Инструмент кузнечный для ручных и молотовых работ

КУВАЛДЫ КУЗНЕЧНЫЕ ОСТРОНОСЬЕ

ГОСТ
11402-75*

Изменение № 2 ГОСТ 11402—73 Инструмент кузнечный для ручных и молотовых работ. Кувалды кузнечные остроносые. Конструкция и размеры

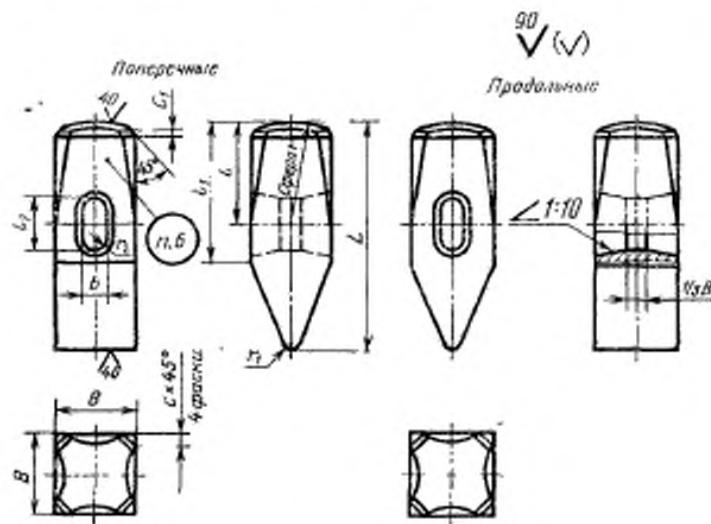
Пункт 1. Таблицу изменить в новой редакции:

Обозначение кувалды		Принцип действия	B	L	t	t ₁	t ₂	t ₃	r	r ₁	r ₂	r ₃	r ₄	Масса, кг, не более
номер предмета	номер изд.													
1212—0301	1212—0201		58	145	75	100	40	24	168	5,0	12	9	2,5	3
1212—0302	1212—0202		62	162	85	110			186	5,5		10	3,0	4
1212—0303	1212—0203		68	172	90	115		45	196	6,0		11	3,5	5
1212—0304	1212—0204		72	190		120			206	6,5		12	4,0	6
1212—0305	1212—0205		80	195	95	125	50	30	212	7,5	15	14	6,0	8
